**Provvedimento autorizzativo unico ai sensi dell'art. 27 bis del d.lgs. 152/2006 di competenza provinciale, relativa al progetto di nuovo impianto agricolo di digestione anaerobica con capacità produttiva di 500 SM3/H di biometano da realizzarsi in Comune di Cremona (CR).
Proponente: Fragea s.r.l. Società Agricola - Rif. nel sistema informativo regionale "S.I.L.V.I.A."
VER0094-CR**

Prat. n. 2023.9.42.24

Richiesta supporto tecnico

Valutazione modellistica dell'impatto odorigeno

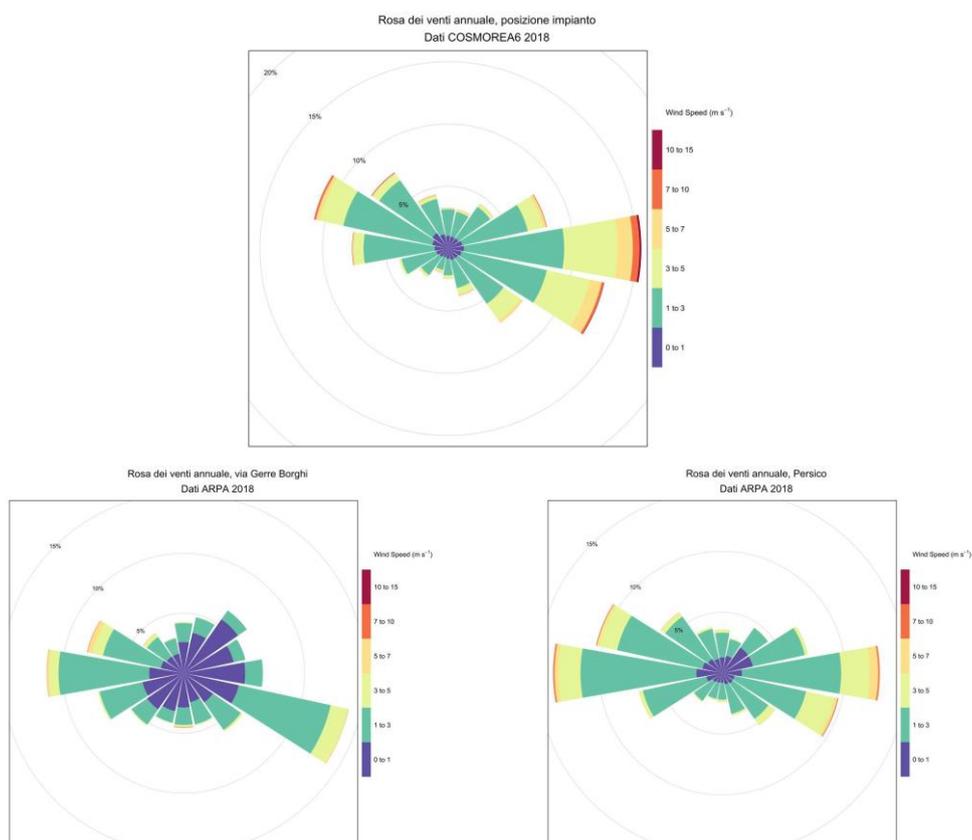
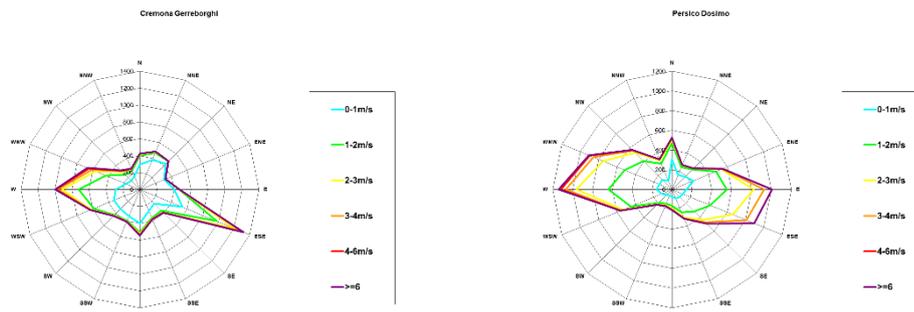
Per la stima degli impatti odorigeni generati dalle attività svolte nell'impianto per la produzione di biometano, il proponente ha utilizzato il modello SPRAY, lagrangiano a particelle, alimentato con campi meteorologici tridimensionali ad alta risoluzione prodotti dal modello meteorologico COSMO con condizioni al contorno ERA-Interim. I modelli si ritengono adeguati allo scopo.

Per la definizione dell'input meteorologico, orario e riferito all'anno 2018, il proponente ha utilizzato i dati prodotti dal modello meteorologico COSMO con condizioni al contorno ERA-Interim alla risoluzione orizzontale di 6 km. I campi di vento e di temperatura sono stati poi interpolati alla risoluzione di 100 m con il modello mass-consistent Swift-Minerve. Infine, è stato applicato il processore SURFPRO per il calcolo dei parametri micrometeorologici e delle variabili di scala della turbolenza. L'approccio si ritiene adeguato allo scopo.

Il dominio meteorologico adottato è di 15 km x 10 km con risoluzione spaziale di 100 m. La scelta si ritiene adeguata.

Per il calcolo della dispersione degli odori il proponente ha utilizzato un dominio di 6km x 6km con risoluzione spaziale di 100m. Tale scelta si ritiene adeguata allo scopo.

A differenza di quanto richiesto dalla DGR IX/2018, il proponente non ha riportato la mappa della concentrazione oraria di picco di odore massima su base annuale. **Si chiede di integrare l'informazione mancante.**
